**DOKUMENTACJA
POWYKONAWCZA**

ZADANIE
Budowa obwodnicy m. Wałbrzych
w ciągu drogi krajowej nr 35
od km 2+350 do km 8+250

NAZWA OPRACOWANIA
TOM III/6 Obiekty inżynierskie w ramach regulacji potoku Szczawnik
Przepust nr 2 pod ul. Prymasa St. Wyszyńskiego

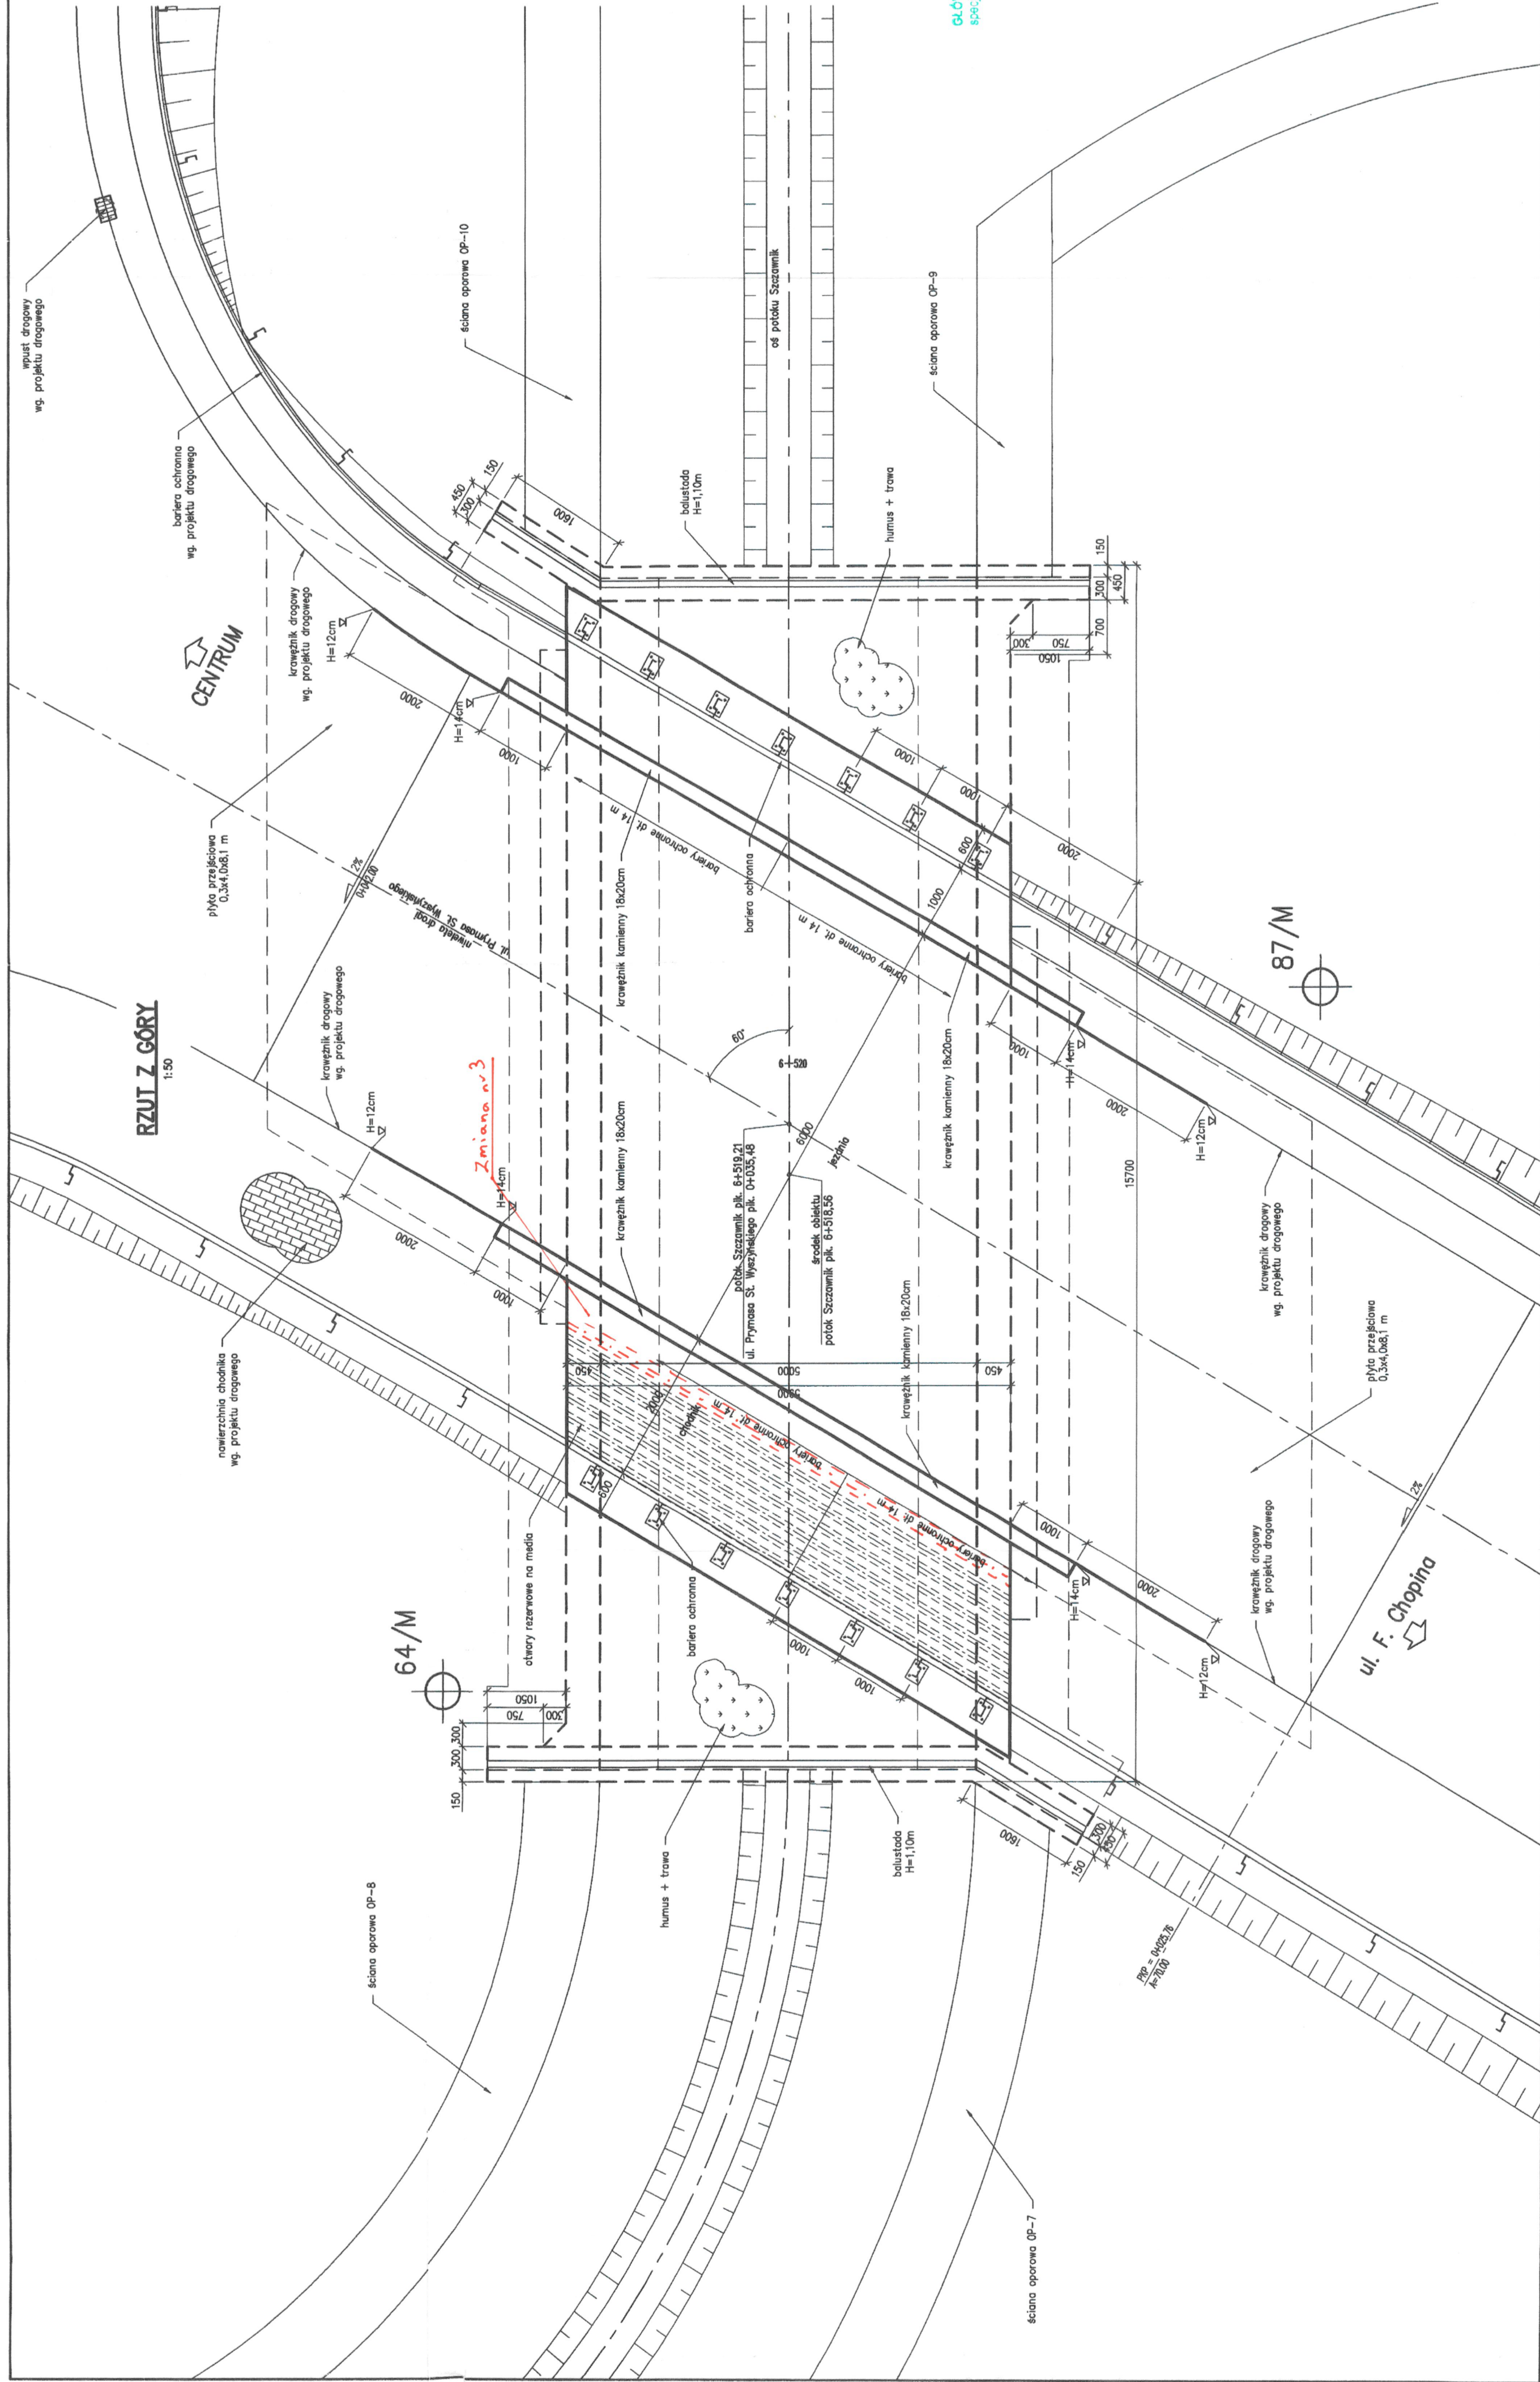
Zmiany
Nr 3. Dodatkowa rura ochronna u kapi
chodnikowej.
